Departamento	Setor	Data	Informativo Técnico	Modelo
DECAT	Sup. Téc.TV LCD	Mai / 2012	Téc. 002/2012	Stile D42/D4201

**Procedimento corretivo e ou preventivo ao receber TV LCD para manutenção.**

Fig.1

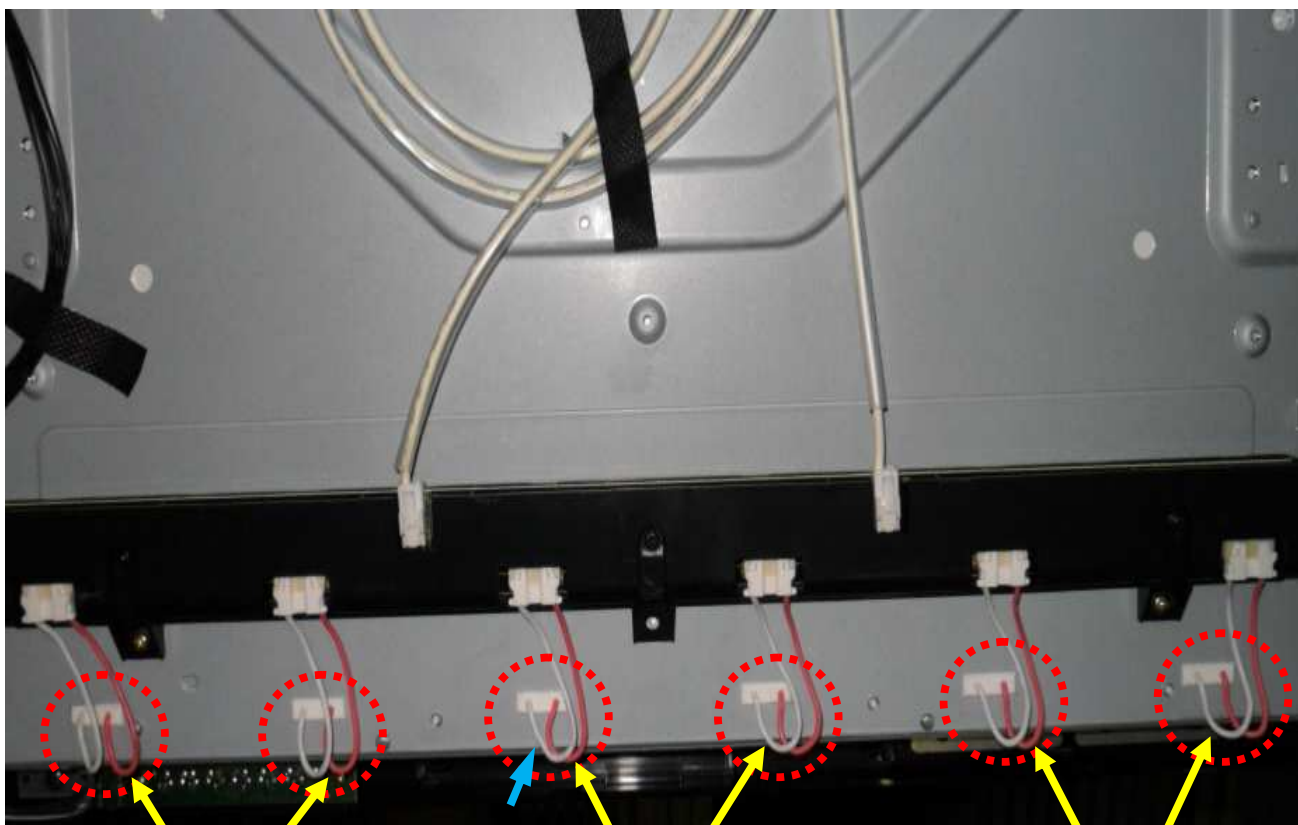
**Verificar:**Fios de alimentação das lâmpadas desalinhados, conforme fig.1.

Excesso de fios fora do chassi metálico, ao colocar-se a tampa traseira ocorre o esmagamento dos mesmos, provocando aquecimento dos gabinetes.

**Fig.2**

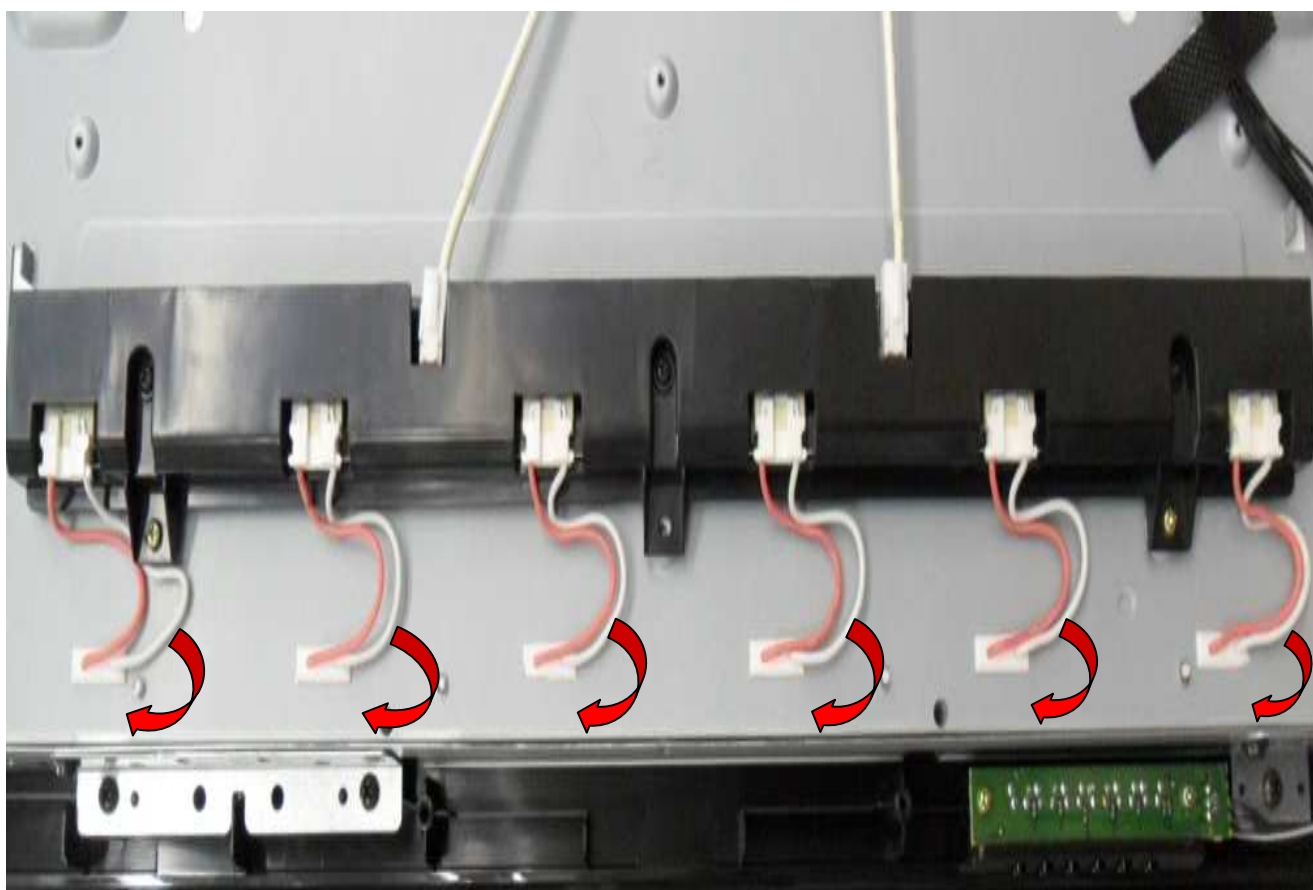
**Corrigir:**Para evitar esmagamento dos fios pela tampa traseira, alinhá-los conforme fig.2

**Alinhar corretamente os fios de alimentação das lâmpadas no chassi metálico.**

**Conforme figura abaixo.**
